SPOORWEGONDERDOORGANG N226 MAARSBERGEN

Verkeersveiligheidsaudit

Titel: Spoorwegonderdoorgang N226 Maarsbergen
Subtitel: Verkeersveiligheidsaudit

| • Auditfase: | VVA1 – Voorlopig Ontwerp |

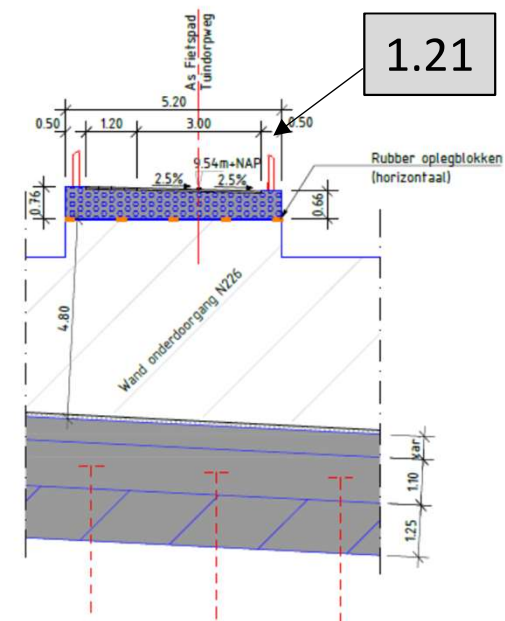
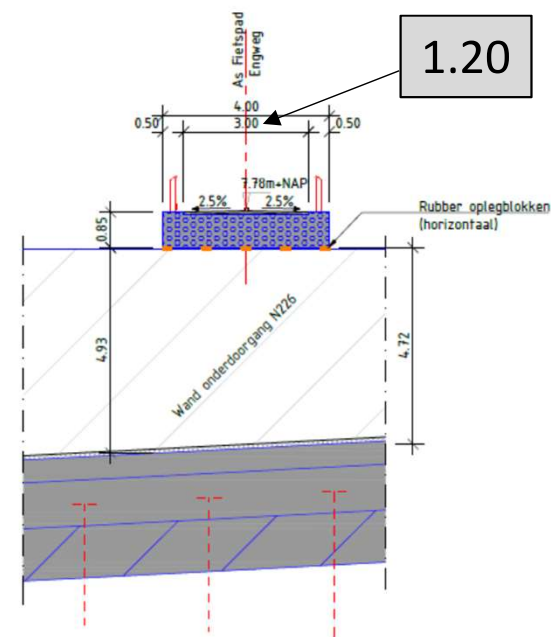
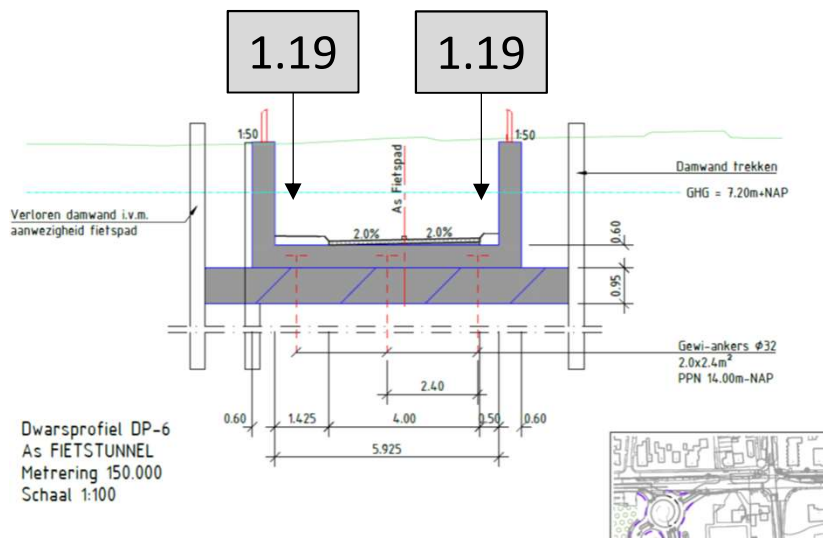
<i>Nummer</i>	<i>Beschrijving van het probleem</i>	<i>Oplossingsrichting</i>
1.15	Er is sprake van een samenhangende boog; een combinatie van verticaal en horizontaal alignement. Hiervoor is een aantal regels, welke zijn opgenomen in paragraaf 7.4.9 van het HWO Basiscriteria. Wanneer de minimale maatvoeringen van de horizontale en verticale boogstralen worden toegepast kan dit tot gevaarlijke situaties leiden. Het risico bestaat dat de horizontale boog krappert wordt ingeschat dan deze in werkelijkheid is.	Geadviseerd wordt om de verticale boogstraal van de top en voetbogen te vergroten naar een minimale maatvoering van 1320m (=1100m + 20%).

1.16	Er is sprake van een samenhangende boog; een combinatie van verticaal en horizontaal alignement. Hiervoor is een aantal regels, welke zijn opgenomen in paragraaf 7.4.9 van het HWO Basiscriteria, onder andere over het samen laten vallen van de tangentialpunten van de horizontale en verticale bogen. Het lijkt er in dit ontwerp op dat deze tangentialpunten niet samenvallen, maar op de tekeningen is dit niet goed te beoordelen. Wanneer dit niet samenvalt kan de indruk van een tegenboog ontstaan.	Geadviseerd wordt om de samenhangende boog te controleren op basis van de regels die zijn beschreven in paragraaf 7.4.9 van het HWO Basiscriteria.
